**Европейская экономическая комиссия****Комитет по внутреннему транспорту****Всемирный форум для согласования правил  
в области транспортных средств****Рабочая группа по вопросам освещения  
и световой сигнализации****Семьдесят третья сессия**

**Другие правила – Правила № 112 (фары,  
испускающие асимметричный луч ближнего света)****Предложение по дополнению к поправкам серии 01  
к Правилам № 112 (фары с асимметричным лучом  
ближнего света)****Представлено экспертом от Франции\***

Рис. 1. Распределение света

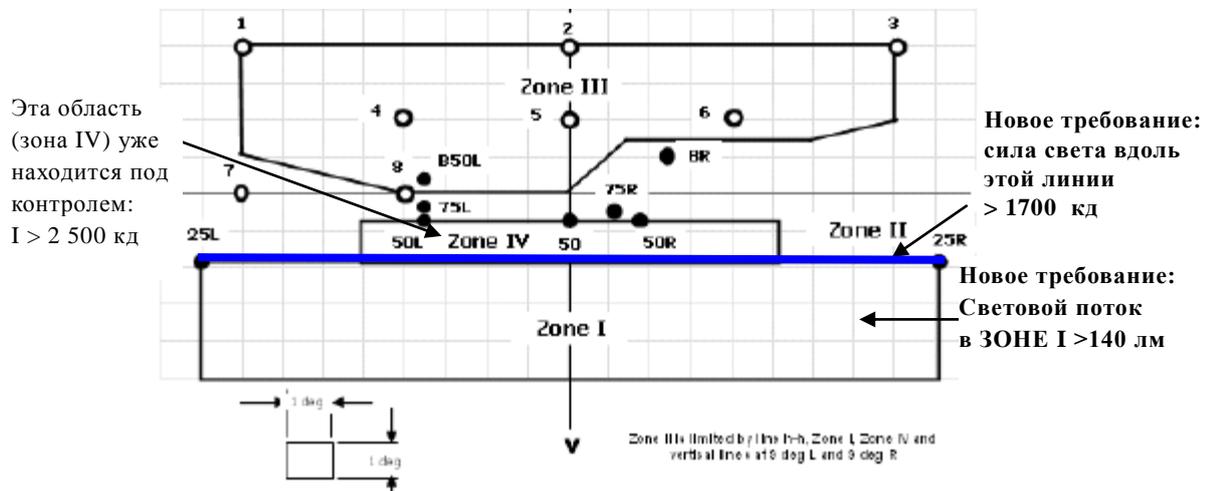
6. Для того чтобы дополнить данное предписание и обеспечить достаточную освещенность дороги, мы предлагаем добавить соответствующее требование к силе света вдоль участка прямой (1,72D – 9L–9R) и к минимальному световому потоку внутри зоны I, соответствующему расстоянию в пределах 8,5–25 м впереди транспортного средства (см. рисунки ниже).

**"6.2.9 Вдоль горизонтальной линии между точками 25L и 25R (1,72D – 9L–9R) сила света должна составлять не менее 1 700 кд;**

**общий световой поток в "Зоне I" должен составлять не менее 140 лм".**

**Рис. 2. Предписания, проиллюстрированные на дороге**

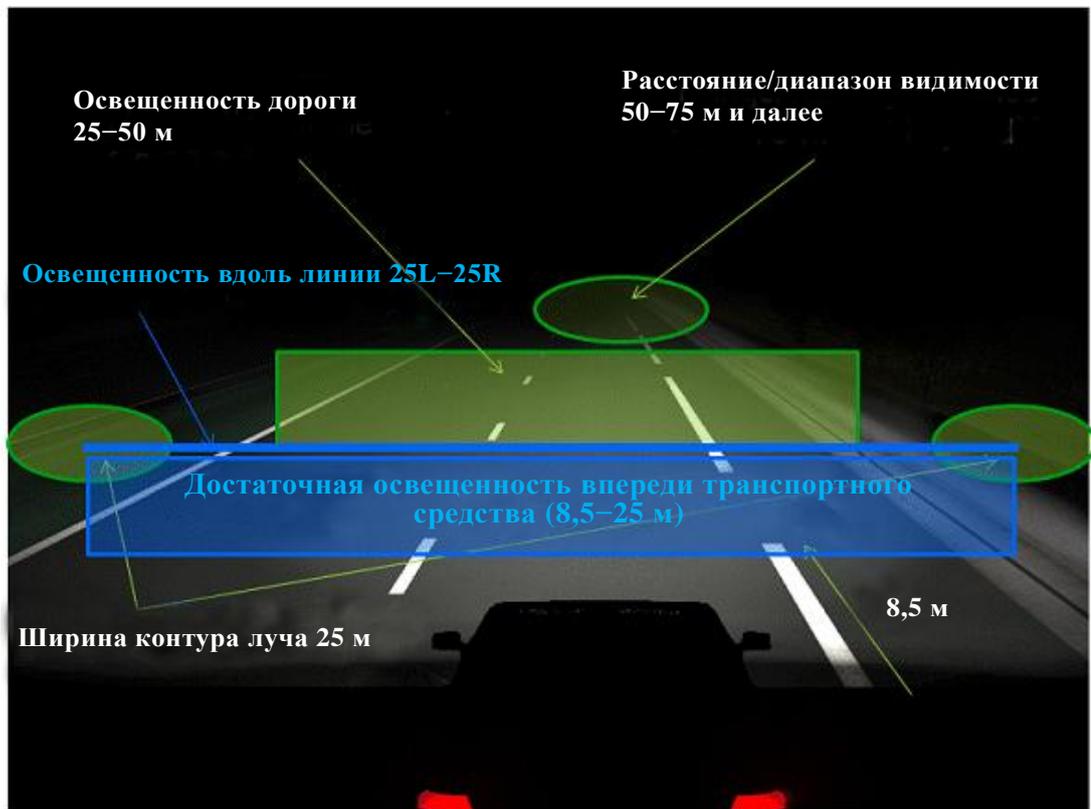
**Зеленым цветом:** Нынешние предписания к расстоянию видимости, участок 25–50 м и ширина контура луча.

**Голубым цветом:** Предлагаемые новые предписания.
